## Contribution APACH - volet zonage du projet de modification du PLU

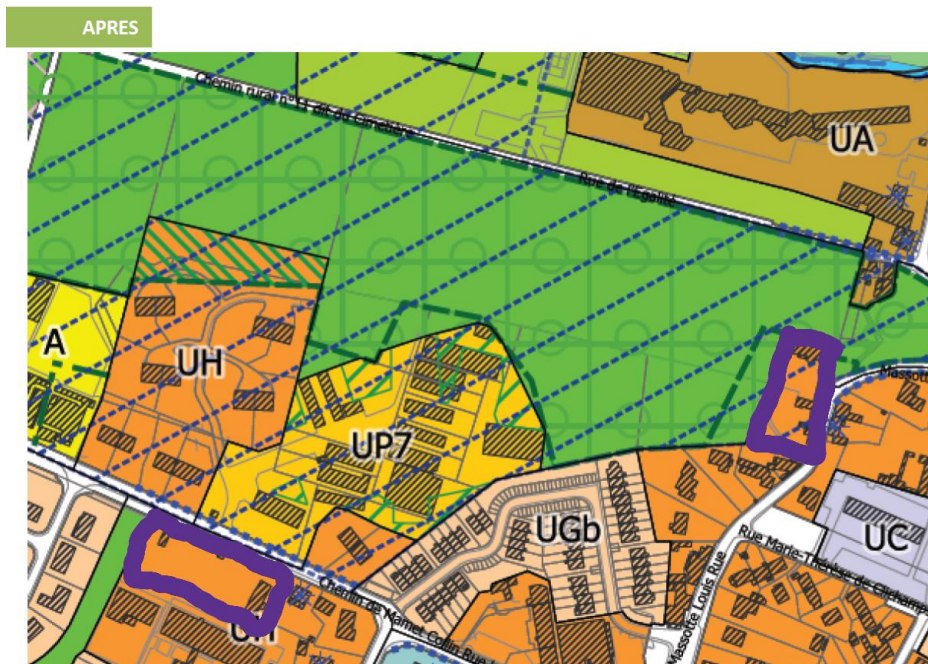
- Le terrain « Pagès » et la partie construite de la propriété maison Blériot, zonés UP4 dans la partie annulée du PLU 2018, sont proposées pour être intégrées dans le zonage UH général (entourés violet figure ci-dessous).

Le lotissement du Parc de Buc (zoné UG au PLU 2006 figure ci-dessus entre le 1N du club hippique et le 1AU de la zone artisanale), devrait retrouver un zonage UG plus compatible avec l'existant en confirmant son caractère résidentiel. La petite parcelle au sud-est de l'OAP7 (entourée jaune dans la partie 1AU sur la figure ci-dessus) au nord du chemin de La Geneste et qui comporte deux maisons jumelles construites sur le même modèle que le lotissement du Parc de Buc devrait être rattachée à cette zone UG. L'EBC, qui avait disparu au PLU 2018, doit intégralement retrouver au minimum sa superficie de 2006 au minimum.

La petite parcelle qui a été détachée de UG en 2018, à l'est le long de la rue Louis Massotte (aussi entourée jaune sur la figure ci-dessus), devrait également retrouver son zonage en UG de 2006, plus compatible avec l'existant.

Le terrain « Pagès » (au sud du chemin de La Geneste, entouré jaune sur la figure ci-dessus) ne devrait pas être intégré dans la zone UH mais retrouver son zonage UG de 2006. La présence d'une zone humide (résidu sans doute de l'étang du Haut Buc) devrait être mentionnée au zonage et les possibilités de construction sur ce terrain réduites par rapport à la zone UH.

Zonage modifié proposé

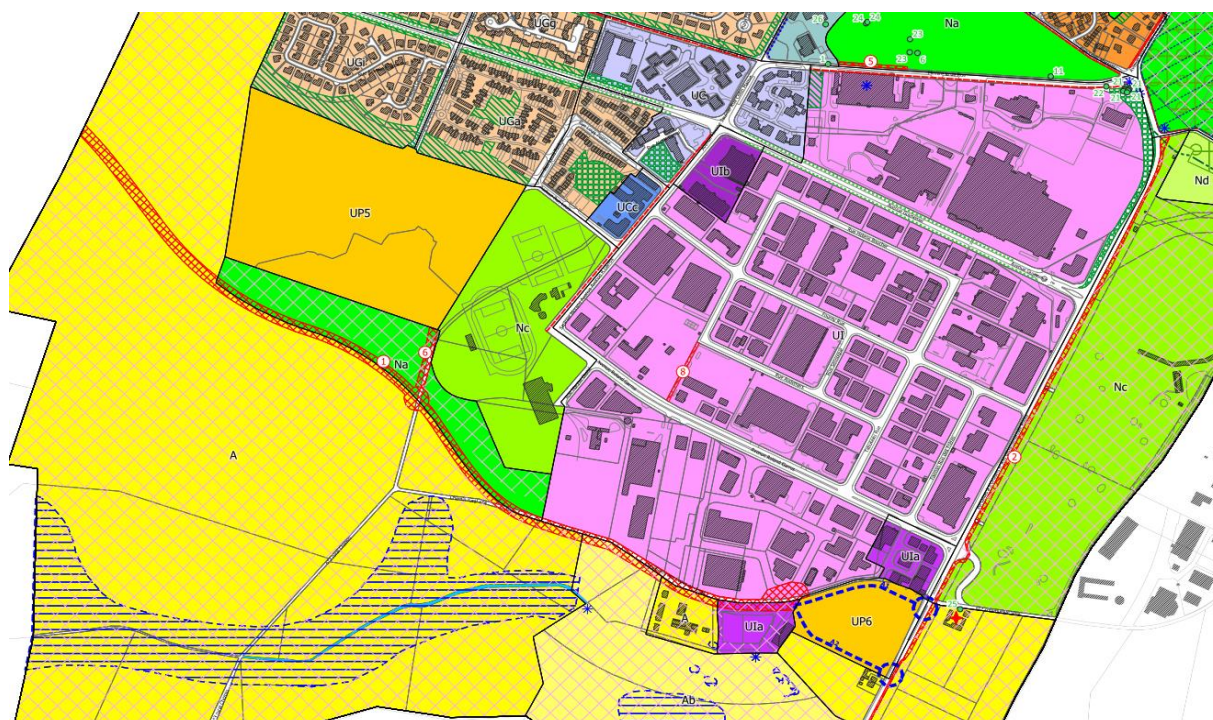
Le périmètre du sous-secteur Uia avait déjà été modifié au PLU 2018 par rapport au PLU 2006 en le scindant en deux parties non jointes constituant ensemble la zone nommée « artisanale du Pré Clos ». Ce n'était déjà pas très cohérent et démontrait bien que la partie Uia coincée entre deux parcelles agricoles (celle de l'école de chiens d'aveugles et un champ cultivé) n'était pas à sa place. Cette parcelle devrait aujourd'hui retrouver sa caractéristique de zone humide dans le Pré Clos (cf étude réalisée par le cabinet Greuzat en décembre 2023).

Dans ce secteur, l'OAP6 (UP6 du règlement) est maintenue au projet de plan de zonage proposé. Cette Opération d'Aménagement et de Programmation correspond à l'installation d'un nouveau dépôt de bus, au Sud de la ZAE, en faveur de VGP.
